## 本案辦理期程表

台南市政府工務局 函

「臺南市政府建造執照及雜項執照簽證項目抽查復核小組」

104 年第一次會議紀錄(104.3.30)

### 附件圖 B

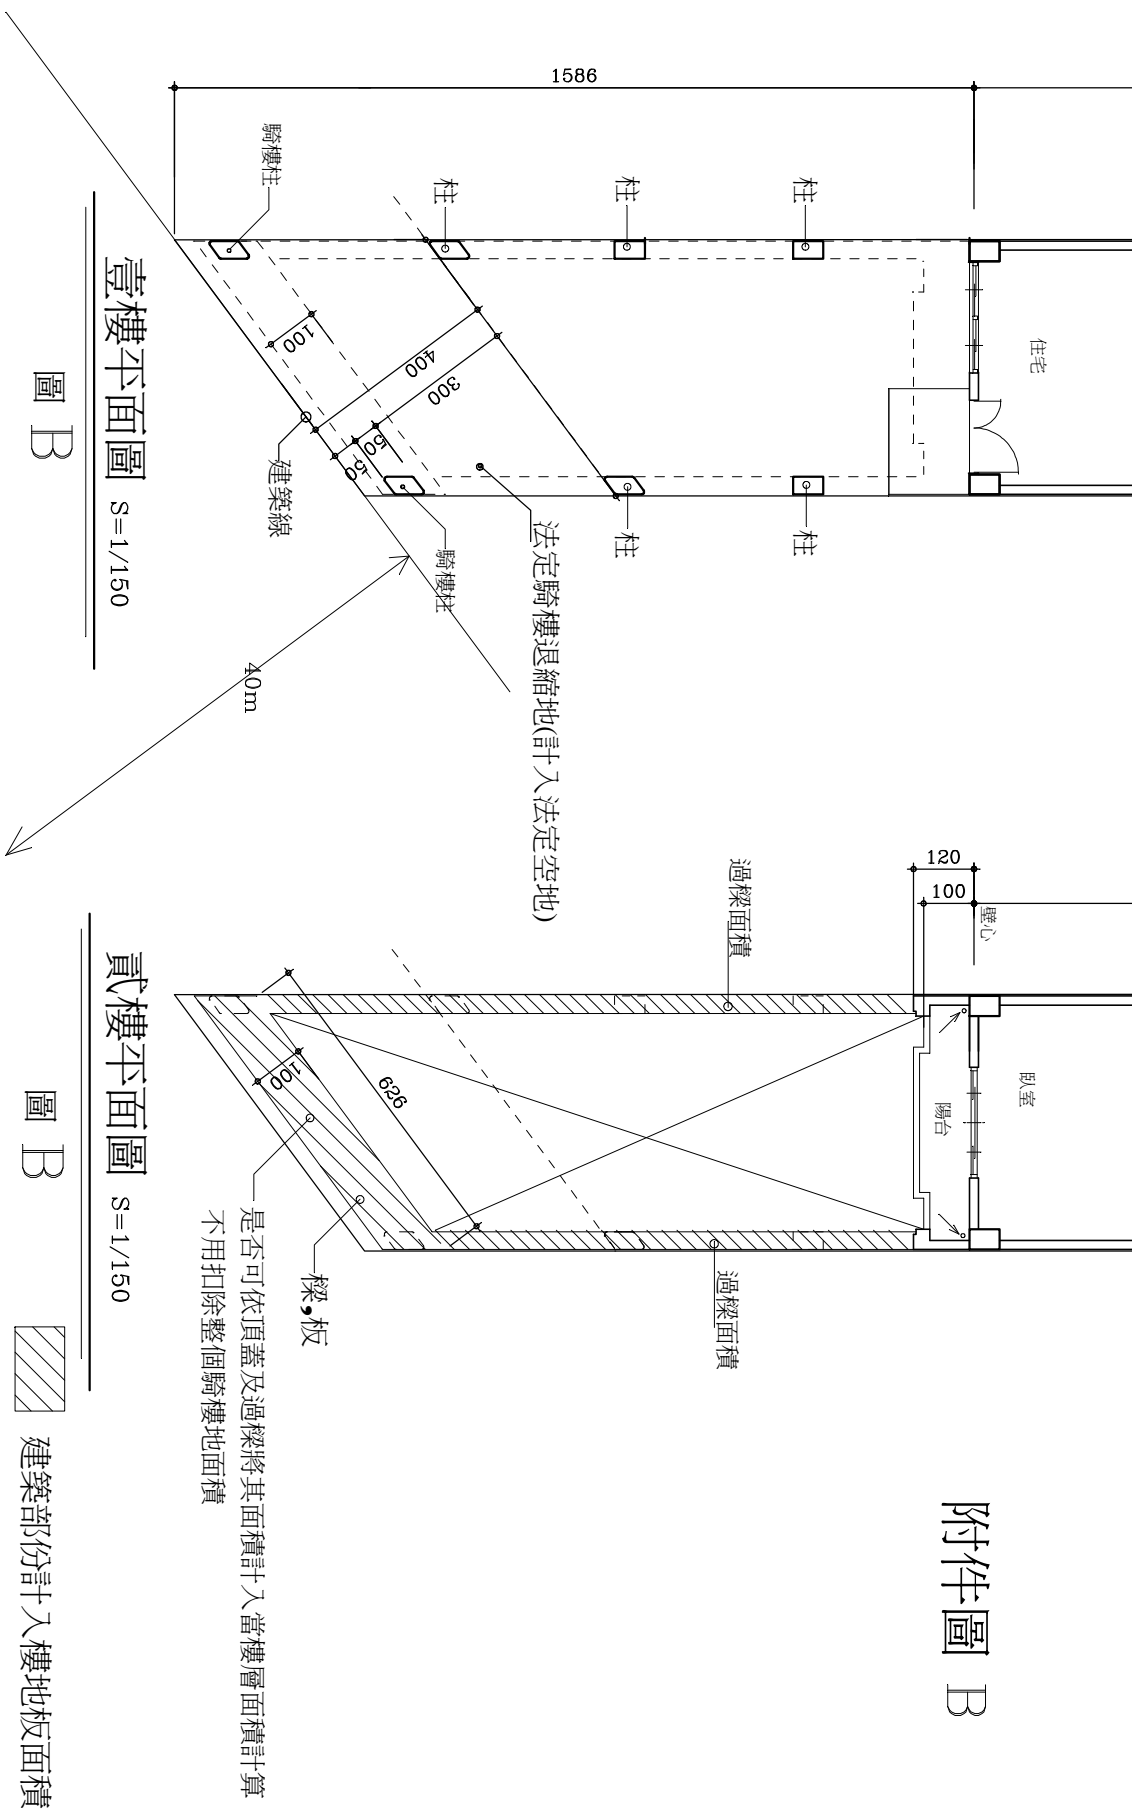
- 說明:
1. 本案圖 B 如法定騎樓退縮地上方設置騎樓柱,樑板及過樑是否可設置申請 ?
  2. 法定騎樓未建築部份 (得計入法定空地),其範圍如何檢討 ?
  3. 本案法定騎樓地內是否可設置柱及過樑 ?

# 附件:圖C

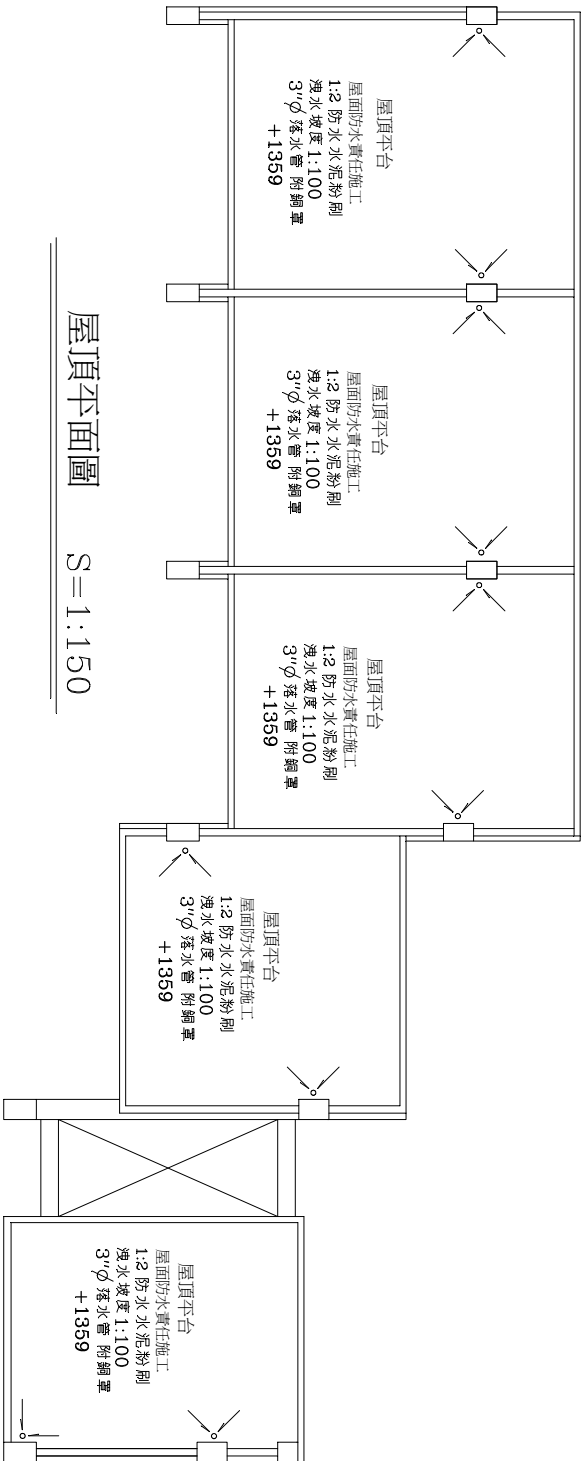
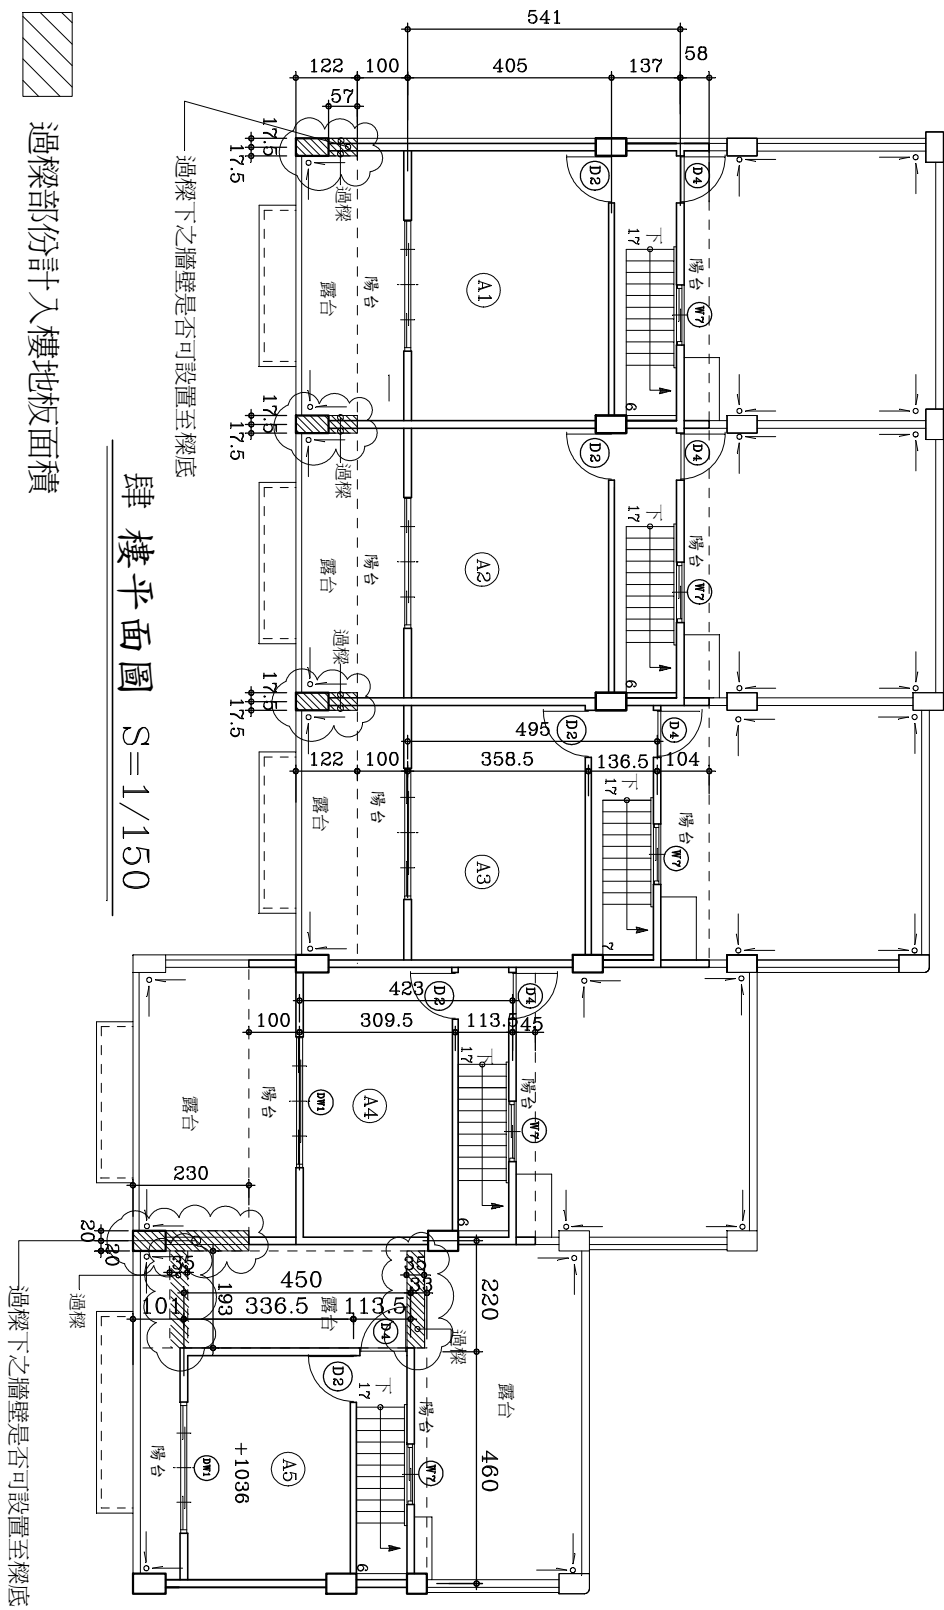
說明：A1~A3 本案因結構安全考量設置過樑,過樑面積計入當層樓地板面積  
過樑下之牆壁是否可設置至樑底。

A5 本案因結構安全考量設置過樑,過樑面積計入當層樓地板面積

# 提案一附件

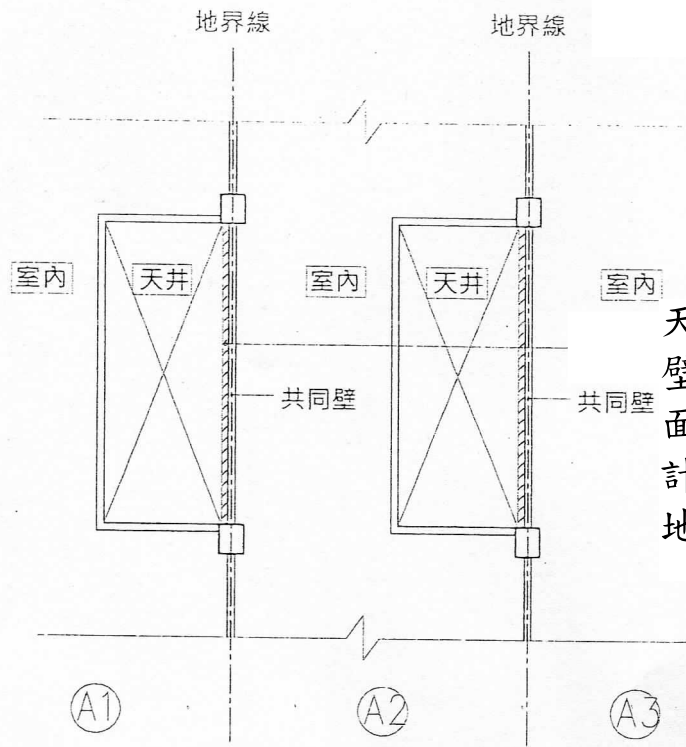
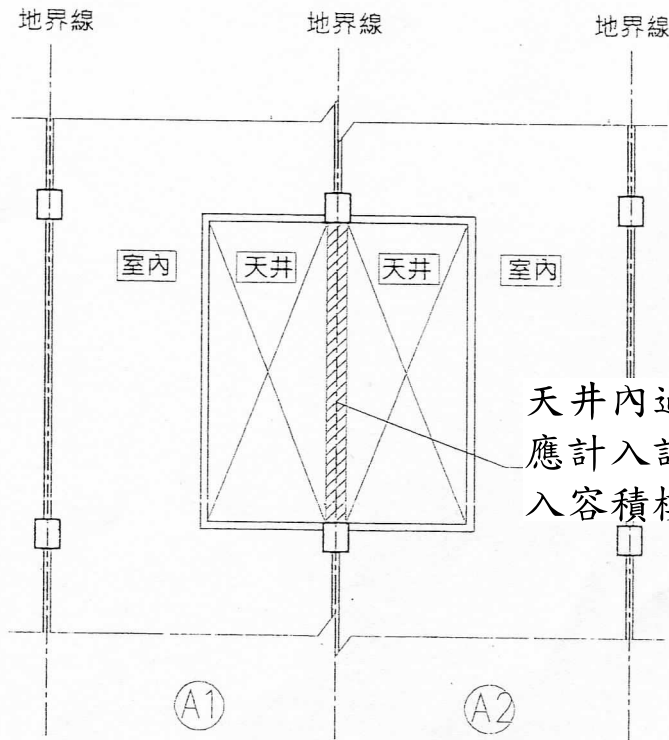
說明：有關連棟透天天井內之共同壁外露樑是否須將其外露樑投影面積計入建築面積？

決議：本案採通案決議：連棟透天型態建築物之天井內共同壁之外露樑或過樑，其建築面積計算，依 89.10.5 台內營字第 8984527 號函釋規定，其天井內過樑(無共同壁體)、或扣除室內與共同壁壁體之剩餘露樑水平投影面積(有共同壁體)，應計入計築面積，但不計入容積樓地板面積檢討。

天井內過樑扣除室內與共同壁壁體之剩餘露樑水平投影面積(有共同壁體)，應計入計築面積，但不計入容積樓地板面積檢討

天井內過樑(無共同壁體)應計入計築面積，但不計入容積樓地板面積檢討

提案五 附件b

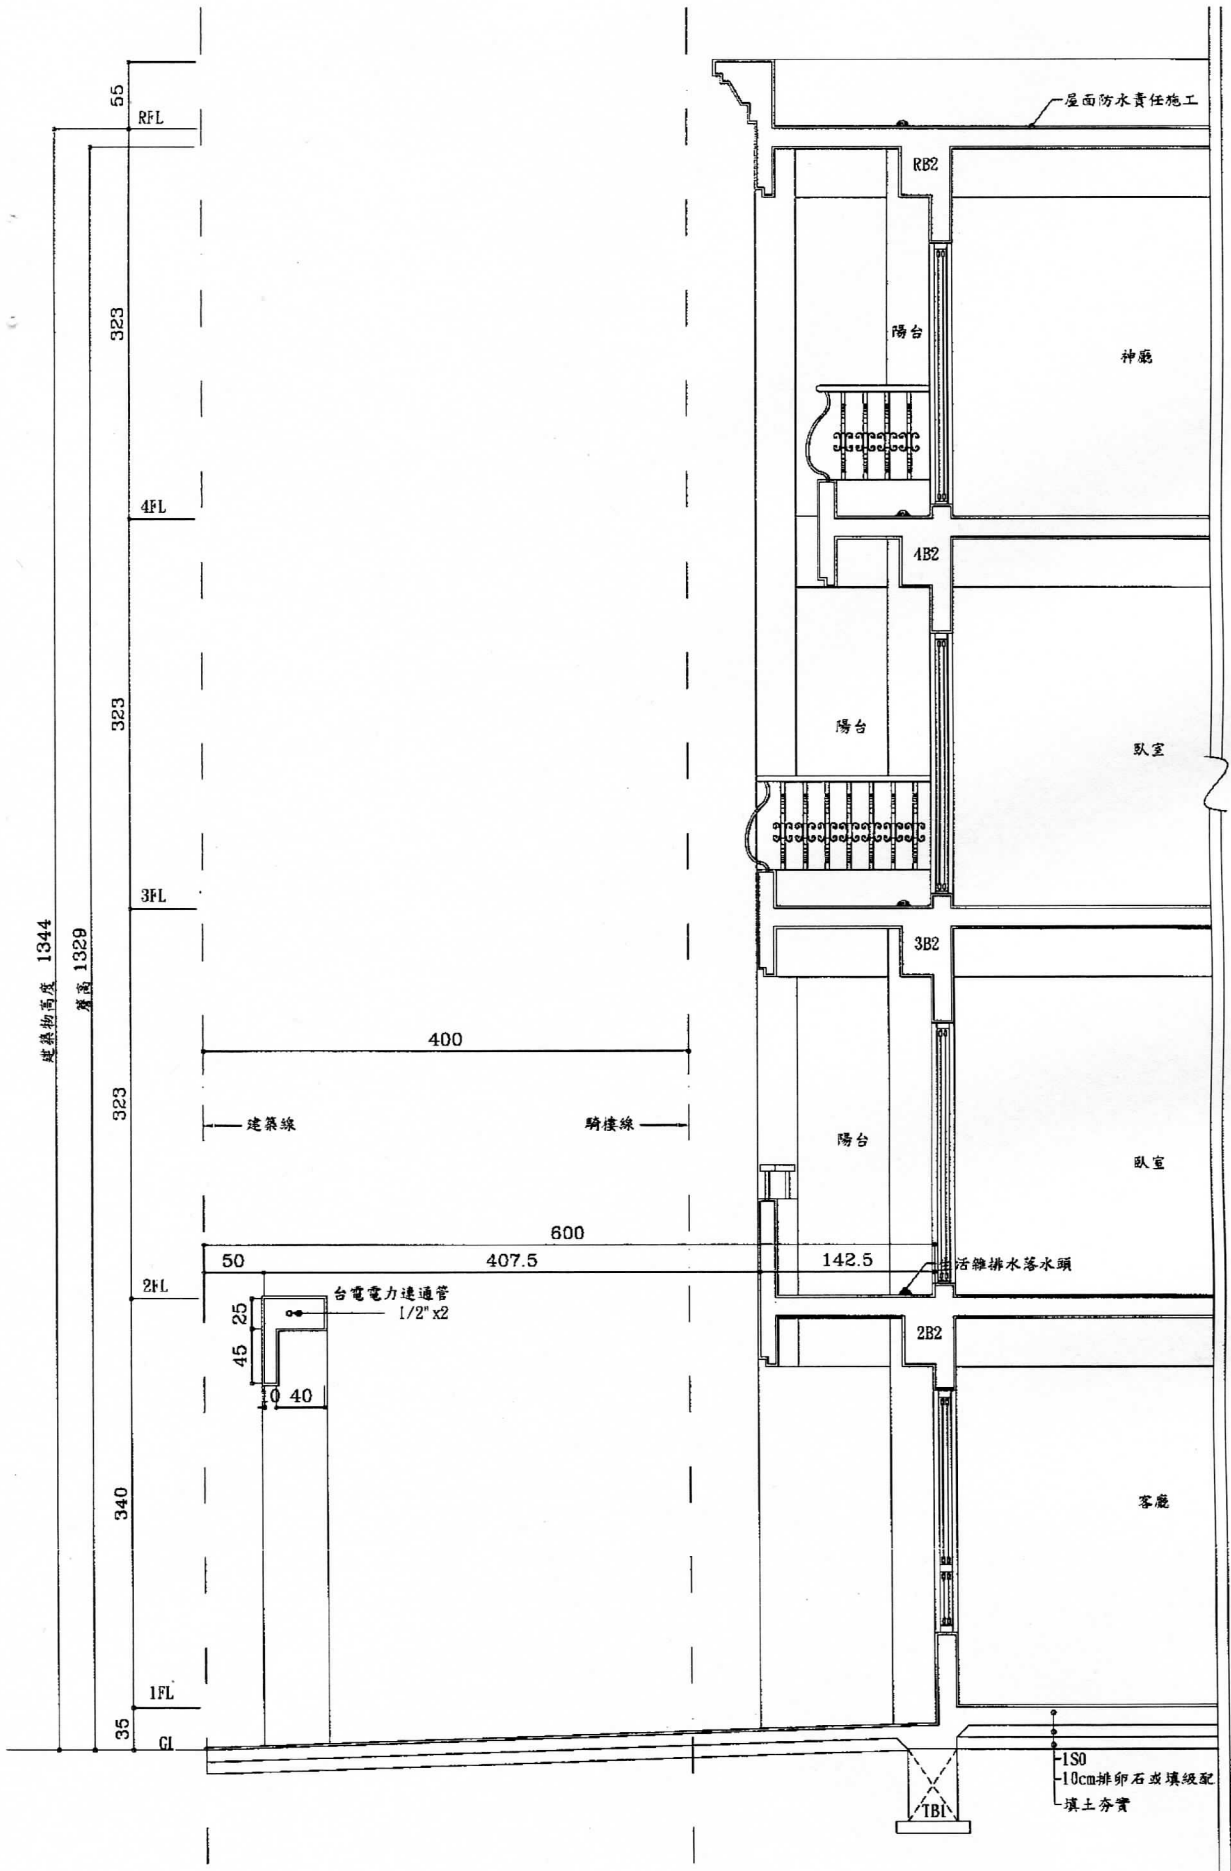
- 一、騎樓柱與騎樓柱間有蓋版用以設置連通管其蓋板僅設置與柱子深度同寬，其他騎樓正上方未設置頂版。（詳附件）
- 二、建蔽率檢討時是否可以用壹樓住宅面積加上騎樓柱蓋版投影面積之和做為建築面積，基地面積扣除建築面積後其他面積可視為空地面積，因係未設置騎樓故以全部基地面積檢討建蔽率。
- 三、依上述情況騎樓地沒有樓板部份應該可視為空地面積，是否正確。

參酌臺南市政府建造執照及雜項執照簽證項目抽查復核小組 102 年度第 1 次會議記錄提案二決議附圖 2b、3b (詳附件 a)，本案得以該樑柱構架投影於騎樓地之部分，計入騎樓面積及樓地板面積檢討(如附件 b 圖示)。

**決 議：依臺南縣建築師公會意見辦理。**

提案二附件 c

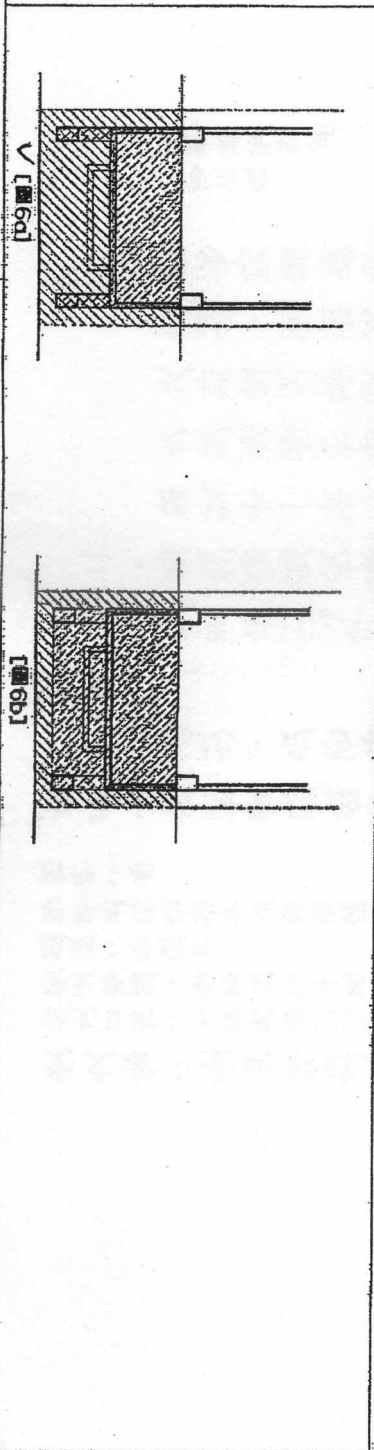
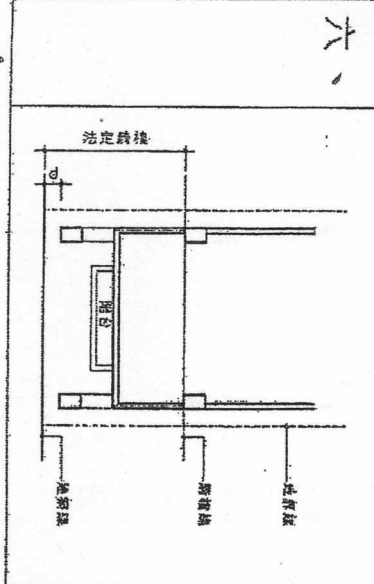
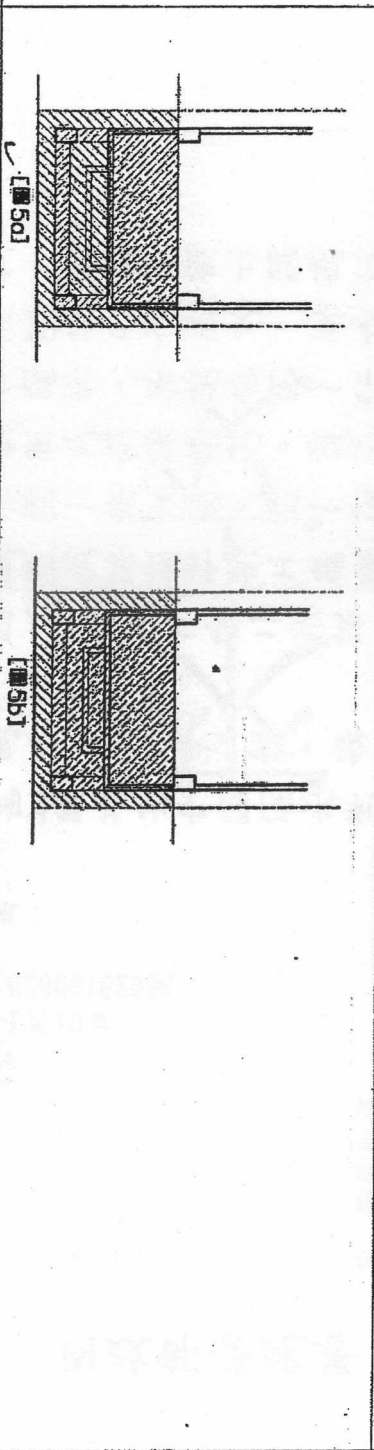
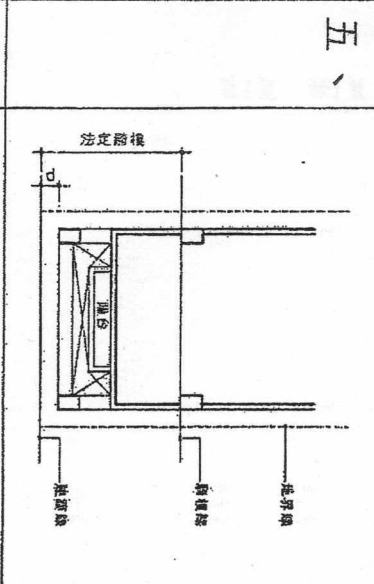
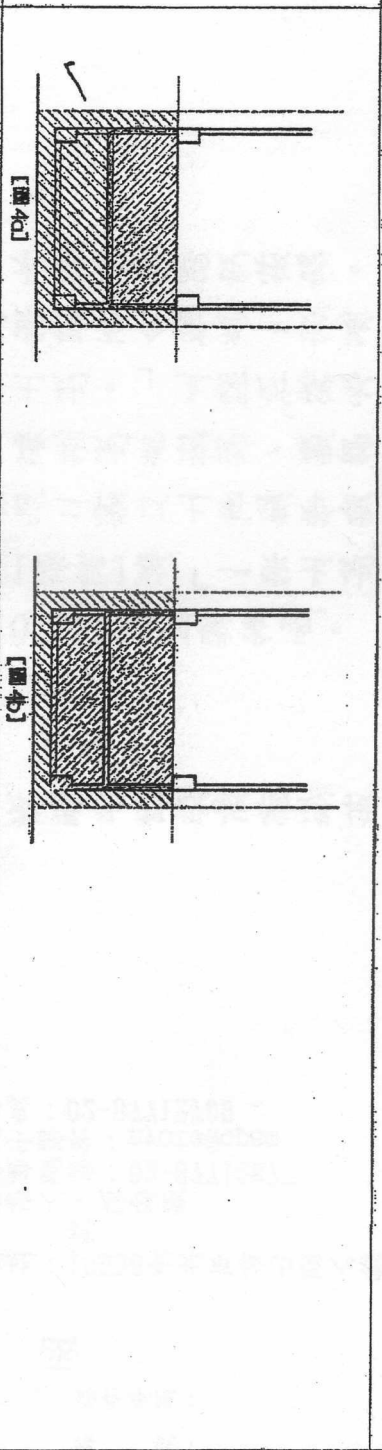
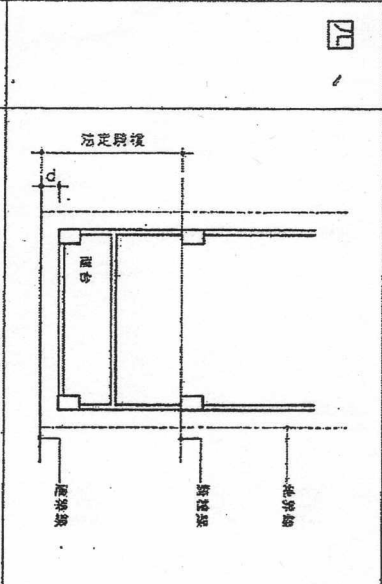
- 一、本案前經101年9月28日臺南市「建築執照建築法令複核小組」第十二次會議討論在案，其會議紀錄詳本提案附件-a。本會函請全國建築師公會轉請內政部營建署之解釋函覆(詳本提案附件-b)：因涉個案認定，仍請本會逕洽當地直轄市、縣(市)主管建築機關釐清，爰再提本次會議作通案整體研議，以作為後續類似設計案件之審查原則。
- 二、又建築物之法定騎樓退縮地上方設置造型框架、雨遮、露台或陽台等構造物，其設計樣態殊多，恐無法詳列，其投影下方之面積計算常生爭議，爰列舉幾種個案圖例(詳本提案附件-c)，先由本會法規委員會先行討論整合意見後，再提本次會議討論。

- 一、個案一建築面積計算建議如附件圖 1a 計算方式。
- 二、個案二建築面積計算建議如附件圖 2b 計算方式。
- 三、個案三建築面積計算建議如附件圖 3b 計算方式。
- 四、個案四建築面積計算建議如附件圖 4a 計算方式。
- 五、個案五建築面積計算建議如附件圖 5a 計算方式。
- 六、個案六建築面積計算建議如附件圖 6a 計算方式。

- 一、有關內政部營建署 92 年 01 月 10 營署建管字第 0910090322 號函釋令，因未收錄於「建築技術規則解釋函令彙編」內，依據前揭彙編收錄原則，於 93 年 12 月 31 日前之解釋函令如未收錄於解釋函令彙編，一律不再援引適用；故前揭函令則不再援引適用。
- 二、有關建築物之法定騎樓地未建築部分之面積計算方式，決議如下：
  - (1)個案一建築面積計算建議如附件圖 1a 計算方式。
  - (2)個案二建築面積計算建議如附件圖 2b 計算方式。
  - (3)個案三建築面積計算建議如附件圖 3b 計算方式。
  - (4)個案四建築面積計算建議如附件圖 4a 計算方式。
  - (5)個案五建築面積計算建議如附件圖 5a 計算方式。
  - (6)個案六建築面積計算建議如附件圖 6a 計算方式。
